敦賀発電所原子炉施設保安規定変更前後比較表

敦賀発電所原子炉施設保安規定（変更前）	敦賀発電所原子炉施設保安規定（変更後）	備考
<p>8.2.4 検査及び試験</p> <p>(1) 組織は、原子炉施設の要求事項が満たされていることを検証するために、「試験・検査管理要項」に従って、原子炉施設を検査及び試験する。検査及び試験は、業務の計画（7.1 参照）に従って、適切な段階で実施する。検査及び試験の合否判定基準への適合の証拠を維持する（4.2.4 参照）。</p> <p>(3) リリース（次工程への引渡し）を正式に許可した人を、記録する（4.2.4 参照）。</p> <p>(4) 業務の計画（7.1 参照）で決めた検査及び試験が完了するまでは、当該原子炉施設を据え付けた<u>り、運転したりしない。ただし、当該の権限をもつ者が承認したときは、この限りではない。</u></p> <p>(2) 検査及び試験要員の独立の程度を定める。</p> <p>8.3 不適合管理</p> <p>(1) 組織は、業務・原子炉施設に対する要求事項に適合しない状況が放置されることを防ぐために、<u>それらを識別し、管理することを確実にする。</u></p> <p>(2) 不適合の処理に関する<u>管理及びそれに関連する責任及び権限を「不適合管理要項」に定める。</u></p>	<p>8.2.4 機器等の検査等</p> <p>(1) 組織は、機器等に係る要求事項への適合性を検証するために、「試験・検査管理要項」を定め、<u>個別業務計画に従って、個別業務の実施に係るプロセスの適切な段階において、使用前事業者検査等又は自主検査等を実施する。</u></p> <p><u>ここで「自主検査等」とは、要求事項への適合性を判定するため、組織が使用前事業者検査等のほかに自主的に行う、合否判定基準のある検証、妥当性確認、監視測定、試験及びこれらに付随するものをいう。</u></p> <p>(2) 組織は、使用前事業者検査等又は自主検査等の結果に係る記録（必要に応じ、検査において使用した試験体や計測機器等に関する記録を含む。）を作成し、これを管理する。</p> <p>(3) 組織は、プロセスの次の段階に進むことの承認を行った要員を特定することができる記録を作成し、これを管理する。</p> <p>(4) 組織は、個別業務計画に基づく使用前事業者検査等又は自主検査等を支障なく完了するまでは、プロセスの次の段階に進むことの承認をしない。ただし、当該承認の権限を持つ要員が、個別業務計画に定める手順により特に承認をする場合は、この限りでない。</p> <p>(5) 組織は、保安活動の重要度に応じて、使用前事業者検査等の独立性（使用前事業者検査等を実施する要員をその対象となる機器等を所管する部門に属する要員と部門

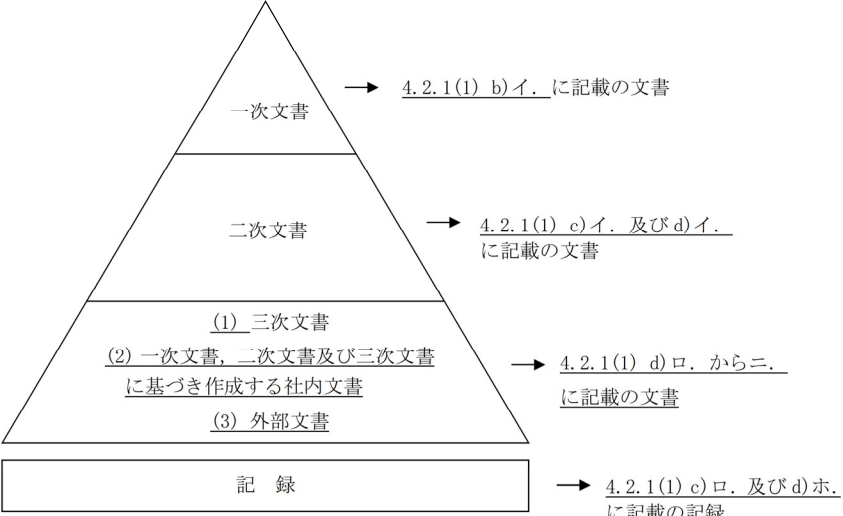
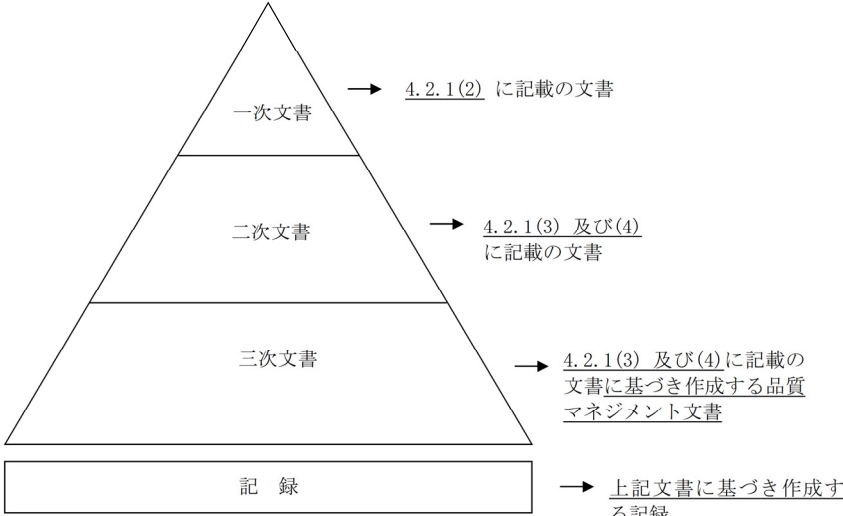
敦賀発電所原子炉施設保安規定（変更前）	敦賀発電所原子炉施設保安規定（変更後）	備考
<p>図3-1 品質マネジメントシステムのプロセス間の相互関係</p> <p>4. 品質マネジメントシステム (4.1 一般要求事項)</p> <p>5. 経営者の責任</p> <p><i>Plan</i></p> <p>5.1 経営者のコミットメント      5.3 品質方針</p> <p>5.2 原子力安全の重視      5.5 責任、権限及びコミュニケーション</p> <p>5.4 計画</p> <p>5.4.1 品質目標      5.4.2 品質マネジメントシステムの計画</p> <p>5.6 マネジメントレビュー</p> <p><i>Do</i></p> <p>7. 業務の計画及び実施</p> <p>7.2 業務・原子炉施設に対する要求事項に関するプロセス</p> <p>7.1 業務の計画  <small>（廃止措置管理、燃料管理、放射性廃棄物管理、放射線管理、保守管理、非常時の措置等）</small>  <small>（コンプライアンス・安全文化醸成活動）</small></p> <p>7.3 設計・開発      7.4 調達</p> <p>7.6 監視機器及び測定機器の管理</p> <p>7.5 業務の実施</p> <p>4.2 文書化に関する要求事項</p> <p>6. 資源の運用管理</p> <p>6.1 資源の提供</p> <p>6.2 人的資源</p> <p>6.3 原子炉施設及びインフラストラクチャー</p> <p>6.4 作業環境</p> <p><i>Check, Act</i></p> <p>8. 評価及び改善 (8.1 一般)</p> <p>8.2 監視及び測定</p> <p>8.2.1 原子力安全の達成</p> <p>8.2.2 内部監査</p> <p>8.2.3 プロセスの監視及び測定</p> <p>8.2.4 検査及び試験</p> <p>8.3 不適合管理</p> <p>8.5.1 継続的改善</p> <p>8.5.2 是正処置</p> <p>8.4 データの分析</p> <p>8.5.3 予防処置</p> <p>JEAC4111 附属書「根本原因分析に関する要求事項」</p> <p>基本プロセス    中プロセス    小プロセス</p> <p>→ : 明確な関連          - - - : 理解上重要な関連</p>	<p>図3-1 品質マネジメントシステムのプロセス間の相互関係</p> <p>4. 品質マネジメントシステム (4.1 品質マネジメントシステムに係る要求事項)</p> <p>5. 経営責任者等の責任</p> <p><i>Plan</i></p> <p>5.1 経営責任者の原子力の安全のためのリーダーシップ      5.3 品質方針</p> <p>5.2 原子力の安全の確保の重視      5.5 責任、権限及びコミュニケーション</p> <p>5.4 計画</p> <p>5.4.1 品質目標      5.4.2 品質マネジメントシステムの計画</p> <p>5.6 マネジメントレビュー</p> <p><i>Do</i></p> <p>7. 個別業務に関する計画の策定及び業務の実施</p> <p>7.2 個別業務等要求事項に関するプロセス</p> <p>7.1 個別業務に必要なプロセスの計画  <small>（廃止措置管理、燃料管理、放射性廃棄物管理、放射線管理、施設管理、非常時の措置等）</small>  <small>（安全文化育成・維持活動）</small></p> <p>7.3 設計開発      7.4 調達</p> <p>7.6 監視測定のための設備の管理</p> <p>7.5 個別業務の管理</p> <p>4.2 品質マネジメントシステムの文書化</p> <p>6. 資源の管理</p> <p>6.1 資源の確保</p> <p>6.2 要員の力量の確保及び教育訓練</p> <p><i>Check, Act</i></p> <p>8. 評価及び改善 (8.1 監視測定、分析、評価及び改善)</p> <p>8.2 監視及び測定</p> <p>8.2.1 組織の外部の者の意見</p> <p>8.2.2 内部監査</p> <p>8.2.3 プロセスの監視測定</p> <p>8.2.4 機器等の検査等</p> <p>8.3 不適合の管理</p> <p>8.5.1 継続的な改善</p> <p>8.5.2 是正処置等</p> <p>8.4 データの分析及び評価</p> <p>8.5.3 未然防止処置</p> <p>基本プロセス    中プロセス    小プロセス</p> <p>→ : 明確な関連          - - - : 理解上重要な関連</p>	<p>原子力規制における検査制度の見直しに伴う変更（品管規則の制定に伴う変更）</p>
